日本原燃株式会社	
資料番号	遮蔽 01 <u>R 8</u>
提出年月日	令和 4 年 <u>8 月 3 日</u>

設工認に係る補足説明資料

遮蔽設計の基本方針に関する

燃料加工建屋に係る既認可からの変更点について

第 3.1.1-1 図 排気筒の位置変更

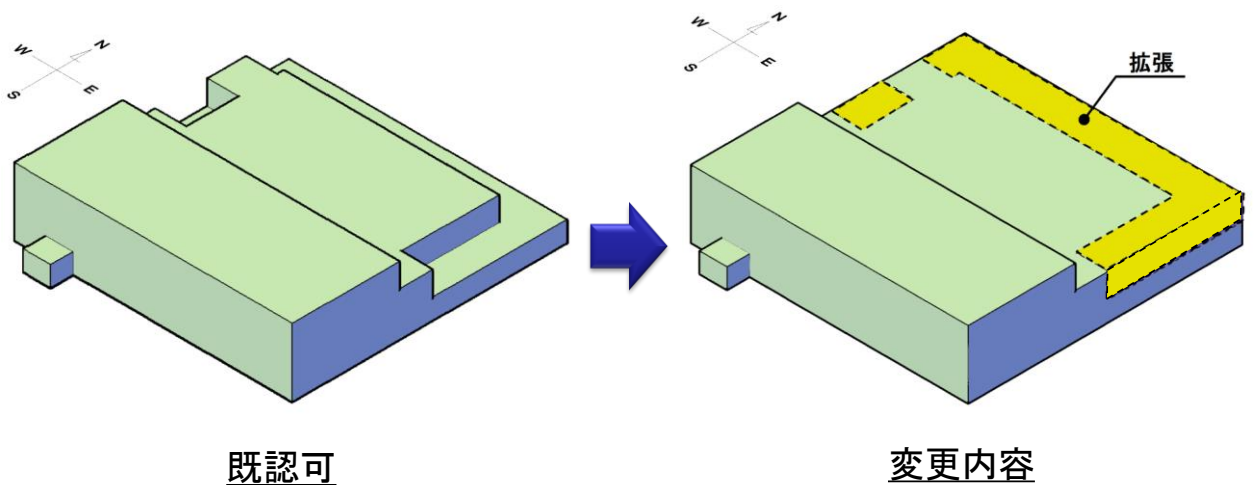
燃料加工建屋に支持される排気筒は、燃料加工建屋北西側外壁面に設置する設計としていたが、約 60m 東へ移動させ、北東側外壁面に設置する変更を行う。

また、排気筒の高さについては、25m から 20m に変更する。

既認可の設計では、排気筒につながる気中ダクトが貯蔵容器搬送用洞道の上部を通過していたが、貯蔵容器搬送用洞道の工事と気中ダクト及び排気筒の工事を独立して行うために、設置位置を気中ダクトが貯蔵容器搬送用洞道の上部を通過しない北東側に変更した。

高さについては、万一転倒した場合であっても再処理施設のウラン・プルトニウム混合酸化物貯蔵建屋に波及的影響を及ぼさないようにするために、既認可より 5m 低くした。

第 3.2.1-2 図 増床に伴う建屋レイアウト変更 (設備配置の変更等)

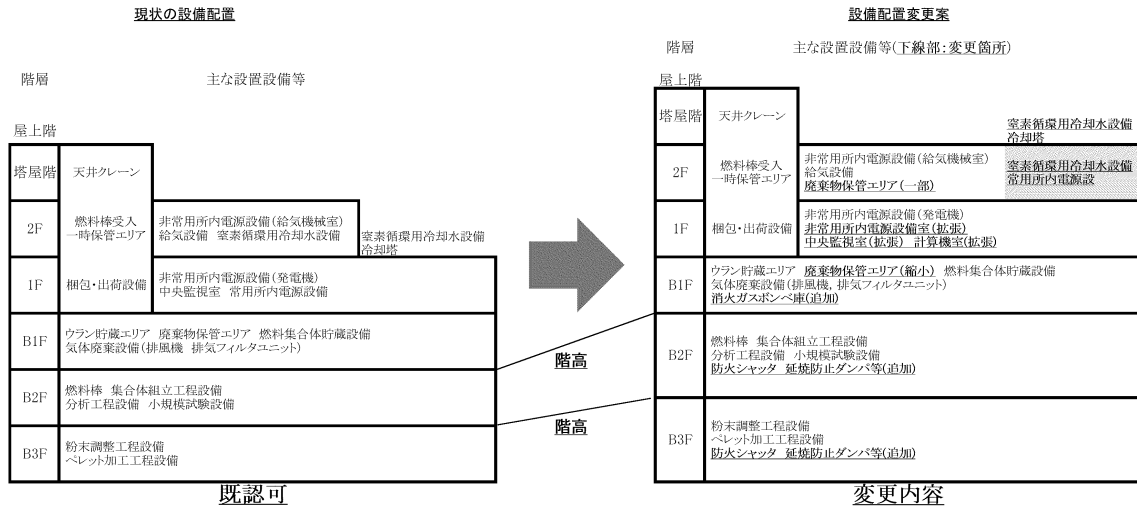
第3.2.1-1図及び第3.2.1-2図のとおり、建屋北側屋上部分を増床するとともに、増床に併せて建屋レイアウトを変更する。なお、核燃料物質を取り扱う設備についてはレイアウト変更の対象としていない。レイアウト変更の対象箇所を添付-1に、レイアウト変更の対象室及び遮蔽設計の基準となる線量率を添付-2に示す。

また、地下3階及び地下2階の階高をそれぞれ60cm高くする。なお、地下3階と地下2階の中間床である中2階についてはフロアレベルを変更しない。

新規制基準対応として、火災消火用のガスボンベの追加設置等が必要となったことから、既認可における建屋レイアウトでは設備・機器を燃料加工建屋内に収納することができないため、建屋の増床及びレイアウト変更を行った。

また、グローブボックスの耐震Sクラス化に伴う耐震サポートの追加及び火災発生時の延焼を防止するための延焼防止ダンパ等の追加が必要となり、既認可の階高では工程室内の天井部分における設置スペースの確保が困難となったため、階高を60 cm高くした。

第 3.2.3-1 図 建屋遮蔽の変更(地上 2 階 輸送容器保管室北東部抜粋)

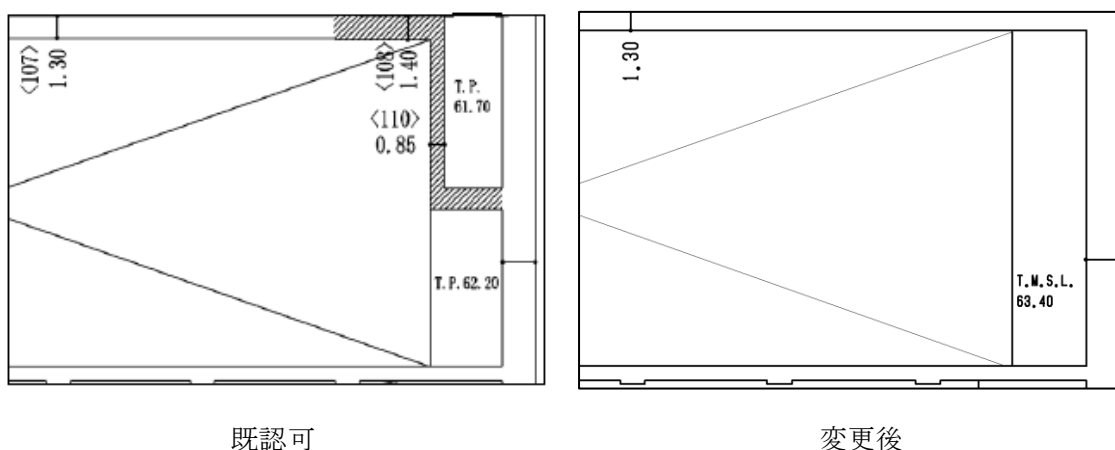
第 3.2.3-1 図に示すとおり、既認可において<108><110>を付していた建屋遮蔽の形状及び厚さを変更している。変更後の厚さは、既認可で<107>を付していた建屋遮蔽と同じ1.30mであり、北側の部屋は共に非管理区域であることから、本変更は既認可の評価に包含されるため、本変更による評価への影響はない。

る遮蔽体である燃料加工建屋の外壁の範囲が建屋の増床に伴い変更となった。ただし、新たに外壁となった範囲についても必要厚さ（コンクリートで 120 cm 以上）を満足することから、本変更による評価への影響はない。

以上のことから、遮蔽体の情報に係る変更については評価への影響はない。
